I Результаты обследования:

4.: Пути (путей) движения внутри здания (в т.ч. путей эвакуации), 1 этаж, 2 этаж: Государственное бюджетное общеобразовательное учреждение Самарской области средняя общеобразовательная школа имени генерал-майора Владимира Вениаминовича Еремеева с.Нижнеаверкино муниципального района Похвистневский Самарской области
Самарская область, Похвистневский район, с.Нижнеаверкино, ул. Советская 10А

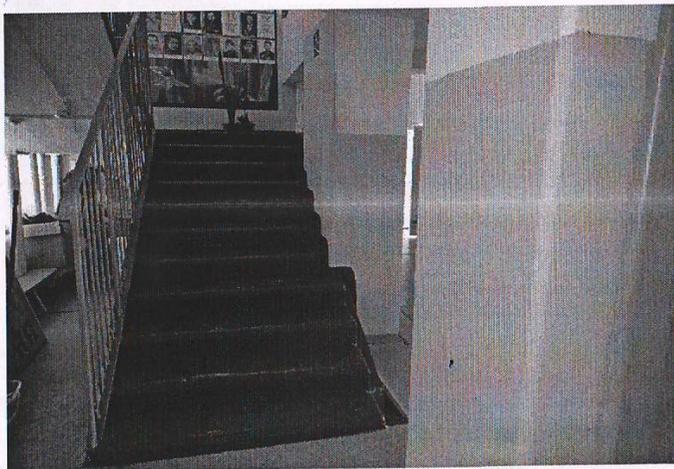
4.1	Коридор, зона ожидания	есть	нет	14,15,16,17	1 этаж - отсутствует цифровое обозначение этажа; - ширина пути движения 1,36 м.; - высота пути движения 3 м.; - отсутствует выделенное место для собаки поводья; - открытый марш лестницы не огражден; - отсутствует комплексная информация о пути и направлении движения со схемой	К,О,С, Г,У	- разместить на путях движения комплексную информацию (в т.ч. цветные и тактильные направляющие) со схемой расположения и функциональным назначением помещений. Участки пола на путях движения на расстоянии 0,6 м перед дверными проемами и входами на лестницы, а также перед поворотом коммуникационных путей должны иметь тактильные предупреждающие указатели и/или контрастно окрашенную	Ремонт ТСР, Орг.

<p>расположения и функциональным назначением помещений; - отсутствует мнемосхема; - отсутствуют горизонтальные поручни вдоль стен; - места отдыха и ожидания для МГН не выделены; - по ходу движения присутствуют элементы выступающие за плоскость стен более нормативных требований. -не организовано донесение информации в доступной форме людям с нарушениями восприятия, с нарушением слуха и с нарушением зрения</p> <p>Дошкольная группа - ширина пути движения 4 м.; - высота пути движения 3 м.; - отсутствует выделенное место для собаки поводья; - отсутствует комплексная информация о пути и направлении движения со схемой расположения и функциональным назначением помещений; - отсутствуют горизонтальные поручни вдоль стен; - места отдыха и ожидания для МГН не выделены; -не организовано донесение информации в</p>	<p>поверхность в соответствии с ГОСТ Р 12.4.026 Рекомендуется предусматривать световые маячки. Зоны "возможной опасности" с учетом проекции движения дверного полотна должны быть обозначены контрастной цветом окружающего пространства краской для разметки СП 59.13330.2012 п. 5.2.3, согласно п.41 Постановления Правительства РФ от 26.12.2014 года №1521 (с изменениями на 07.12.2016 г.); - разместить информационную мнемосхему с правой стороны по ходу движения на удалении от 2 до 4 м. от входа СП 59.13330.2016 п. 8.1.6; - ширина пути движения (в коридорах, галереях и т.п.) должна быть не менее 1,5 м СП 59.13330.2016 п. 6.2.1; - при движении по коридору инвалиду на кресле-коляске следует обеспечить минимальное пространство для разворота на 90°. 1,2*1,2 м., для разворота на 180° 1,4*1,4 м. СП 59.13330.2016 п. 6.2.1; - в тупиковых коридорах необходимо обеспечить возможность разворота кресла-коляски на 180° СП 59.13330.2016 п. 6.2.1; - высота проходов по всей их длине и ширине должна составлять в свету не менее 2,1 м. СП 59.13330.2016 п. 6.2.1; - на каждом этаже, где ожидают посетители, следует предусматривать зоны отдыха на два-три места, в том</p>

<p>доступной форме людям с нарушениями восприятия, с нарушением слуха и с нарушением зрения</p> <p>2 этаж Школа - отсутствует цифровое обозначение этажа; - ширина пути движения 1,36 м.; - высота пути движения 3 м.; - отсутствует выделенное место для собаки поводья; - открытый марш лестницы не огражден; - отсутствует комплексная информация о пути и направлении движения со схемой расположения и функциональным назначением помещений; - отсутствует мнемосхема; - отсутствуют горизонтальные поручни вдоль стен; - места отдыха и ожидания для МГН не выделены; - по ходу движения присутствуют элементы выступающие за плоскость стен более нормативных требований. -не организовано донесение информации в доступной форме людям с нарушениями восприятия, с нарушением слуха и с нарушением зрения</p>	<p>числе для инвалидов на креслах колясках. При большой длине этажа зону отдыха следует предусматривать через 25-30 м. СП 59.13330.2016 п. 6.2.5; - под маршем открытой лестницы и другими нависающими элементами внутри здания, имеющими высоту в свету менее 2,1 м, следует устанавливать барьеры, ограждения или иные устройства, препятствующие доступу инвалидов в эту зону СП 59.13330.2016 п. 6.2.6; - разработать маршрут во все места общего пользования для МГН, или выделить зону общего пользования, максимально приближенную к входу доступному для МГН; - установить поручни вдоль стен на путях движения МГН; - обеспечить на объект доступ собаки поводья с соответствующими документами согласно ФЗ "О социальной защите инвалидов в Российской Федерации" № 181 ст.15 п.7; - конструктивные элементы и устройства внутри зданий, а также декоративные элементы, размещаемые в габаритах путей движения на стенах и других вертикальных поверхностях, должны иметь закругленные края и не выступать более чем на 0,1 м на высоте от 0,7 до 2,1 м от уровня пола. Если элементы выступают за плоскость стен более чем на 0,1 м, то пространство под ними должно быть выделено бортиком</p>

4.2	Лестница (внутри здания)	есть	нет	14,15,16,17	Школа - ширина лестничного марша 1,34 м.; - установлены не нормативные поручни; - отсутствуют тактильные предупреждающие перед лестничным маршем; - краевые ступени марша не выделены; - на верхней, боковой, внешней по отношению к маршу, поверхности поручней перил отсутствуют рельефное обозначение этажей, а также предупредительные полосы об окончании перил; - завершающие горизонтальные части поручня имеют травмирующее завершение; - бортики на боковых краях отсутствуют; - поручни перил имеют разрыв.	О,С,У	- при отсутствии лифтов ширина марша лестницы должна быть не менее 1,35 м. СП 59.13330.2012 п. 5.2.10, согласно п.41 Постановления Правительства РФ от 26.12.2014 года №1521 (с изменениями на 07.12.2016 г.); - проступи ступеней должны быть горизонтальными шириной 0,3 м (допустимо от 0,28 до 0,35 м). Подступенки должны иметь высоту 0,15 м (допустимо от 0,13 до 0,17 м) СП 59.13330.2016 п. 6.2.8; - применение открытых ступеней (без подступенка) не допускается СП 59.13330.2016 п. 6.2.8; - применение в пределах одного марша ступеней, различающихся по высоте и ширине, не допускается СП 59.13330.2016 п. 6.2.8; - применение ступеней, выполненных из прозрачных и полированных материалов не допускается СП 59.13330.2016 п. 6.2.8; - установить нормативные лестничные поручни. Поручни следует располагать на высоте 0,9 м. СП 59.13330.2016 п. 6.2.11/ ГОСТ Р 51261-99 п. 5.3.4; - при расчетной ширине марша лестницы 4,0 м и более следует предусматривать дополнительно	Ремонт ТСР, Орг.

<p>центральные двусторонние разделительные поручни СП 59.13330.2016 п. 6.2.8; - завершающие горизонтальные части поручня должны быть длиннее марша лестницы на 0,3 м. и иметь не травмирующее завершение СП 59.13330.2016 п. 6.2.11/ГОСТ Р 51261-99 п. 5.3.3; - боковые края ступеней, не примыкающие к стенам, должны иметь бортики высотой не менее 0,02 м или другие устройства для предотвращения соскальзывания трости или ноги. СП 59.13330.2016 п. 6.2.8; - поручень перил с внутренней стороны лестницы должен быть непрерывным по всей ее высоте. СП 59.13330.2016 п. 6.2.11; - поручни рекомендуется применять округлого сечения диаметром от 0,03 до 0,05 м. Расстояние в свету между поручнем и стеной должно быть не менее 0,045 м для стен с гладкими поверхностями и не менее 0,06 м для стен с шероховатыми поверхностями. СП 59.13330.2012 п. 6.2.12; - на верхней или боковой, внешней по отношению к маршу, поверхности поручней перил должны предусматриваться рельефные обозначения этажей, а также предупредительные полосы об окончании перил. СП 59.13330.2016 п. 6.2.12; - тактильные напольные указатели перед лестницами следует выполнять по ГОСТ Р 52875; - на</p>

4.3	Пандус (внутри здания)	нет						
4.5	здания) нет 3.4 Лифт пассажирский (или подъемник)	нет						
4.6	Пути эвакуации (в т.ч. зоны безопасности)	есть	нет	14,15,16,17	1 этаж Школа - не обозначены пути эвакуации для МГН; - отсутствует зона безопасности.	К,О,С, Г,У	- обустроить пути эвакуации на всех этажах для МНГ; - изготовить и разместить на стене рядом с входом в доступном месте на контрастном от	Ремонт ТСР, Орг.

<p>Дошкольная группа - не обозначены пути эвакуации для МГН; - отсутствует зона безопасности. 2 этаж Школа - не обозначены пути эвакуации для МГН; - отсутствует зона безопасности.</p>		<p>стены фоне, мнемосхему с информацией о расположении помещений на объекте, с указанием доступных для инвалидов маршрутов и путей эвакуации, с дублированием информации шрифтом Брайля. Она должна размещаться с правой стороны по ходу движения на удалении от 2 до 4 м от входа СП 59.13330.2016 п. 8.1.6; - окрашивать верхнюю и нижнюю ступени в каждом марше эвакуационных лестниц в контрастный цвет или применять тактильные предупредительные указатели, контрастные по цвету по отношению к прилегающим поверхностям пола, шириной 0,3 м. СП 59.13330.2012 п. 5.2.31, согласно п.41 Постановления Правительства РФ от 26.12.2014 года №1521 (с изменениями на 07.12.2016 г.); - на проступях верхней и нижней ступеней каждого марша эвакуационных лестниц в общественных и производственных зданиях и сооружениях, доступных МГН, должны быть нанесены контрастные или контрастные фотолюминесцентные полосы в соответствии с требованиями п.6.2.8. Поручни лестниц на путях эвакуации в общественных зданиях и сооружениях должны контрастировать с окружающей средой. В условиях темноты они должны иметь яркий контраст за счет применения</p>

высотой не менее 0,05 м. При размещении устройств, указателей на отдельно стоящей опоре они не должны выступать более чем на 0,3 м. СП 59.13330.2016 п. 6.2.6

проступях краевых ступеней лестничных маршей должны быть нанесены одна или несколько противоскользящих полос, контрастных с поверхностью ступени, как правило, желтого цвета, общей шириной 0,08-0,1 м. Допускается применение контрастных противоскользящих полос с фотолюминисцентным покрытием, если это предусмотрено заданием на проектирование. Расстояние между краем контрастной полосы и краем проступи ступени - от 0,03 до 0,04 м. СП 59.13330.2016 п. 6.2.8; - на боковой, внешней по отношению к маршу, поверхности поручней общественных должны предусматриваться рельефные обозначения этажей, а также предупредительные полосы об окончании перил. СП 59.13330.2016 п. 6.2.12.

<p>фотолюминесцентных материалов либо источников искусственной подсветки СП 59.13330.2016 п. 6.2.29; Разместить на стенах путей эвакуации тактильные знаки контрастного цвета указывающие направление к эвакуационному выходу в соответствии с ГОСТ Р 12.4.026</p> <p>Подключить к существующей визуальной системе оповещения о пожаре (световые сигнализаторы «ВЫХОД») дублирующую световую сигнализацию (сигнальные лампы). При размещении сигнальных ламп учесть, чтобы сигнал был виден из любой точки коридора, а также дублировался в туалете.</p>
